### **Informacja na stronę internetową**

**Dotyczy:** Zadanie 55228 „Rozbudowa instalacji teleinformatycznych w budynku nr 11” w Poznaniu  
CSWLąd. Sprawa numer 10/WZI/22/WIB

# Czas podtrzymania: SRT5KRMXLI

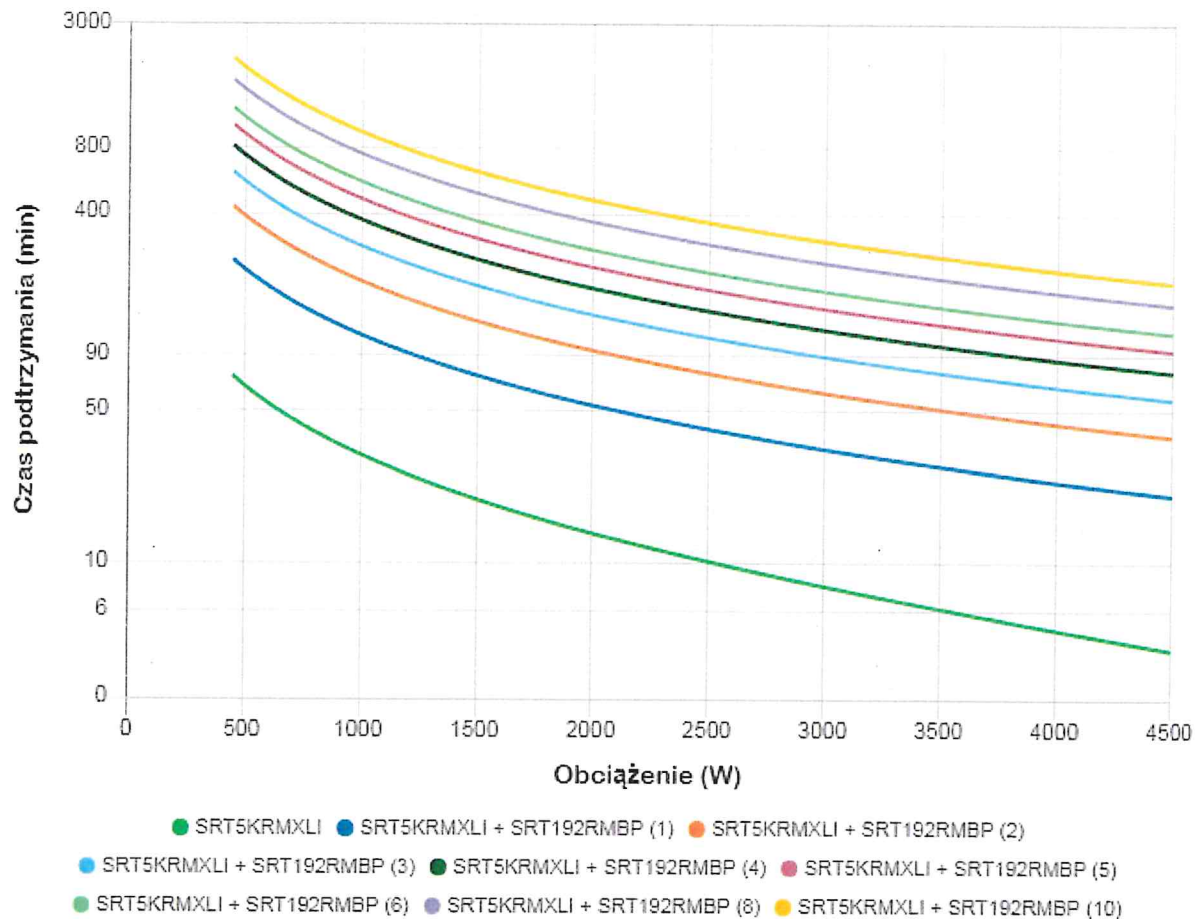
Czy Zamawiający dopuszcza zastosowanie UPS-a o mocy 5kVA (SRT5KRMXLI) z akumulatorami o żywotności wynoszącej 3-5 lat?

Wg. DP „W pomieszczeniu serwerowni zainstalować UPS RACK19” 1 fazowy o mocy ~5kVA. UPS należy wyposażyć w moduły bateryjne z czasem podtrzymania zasilania na 4h / ~1kW. Zaplanowano UPS SRT5kRMXLI z zewnętrznym modulem baterii”.

Dla podanych warunków należy zastosować SRT5KRMXLI + 3xSRT192RMBP, co wynika z danych DTR producenta (w załączeniu).
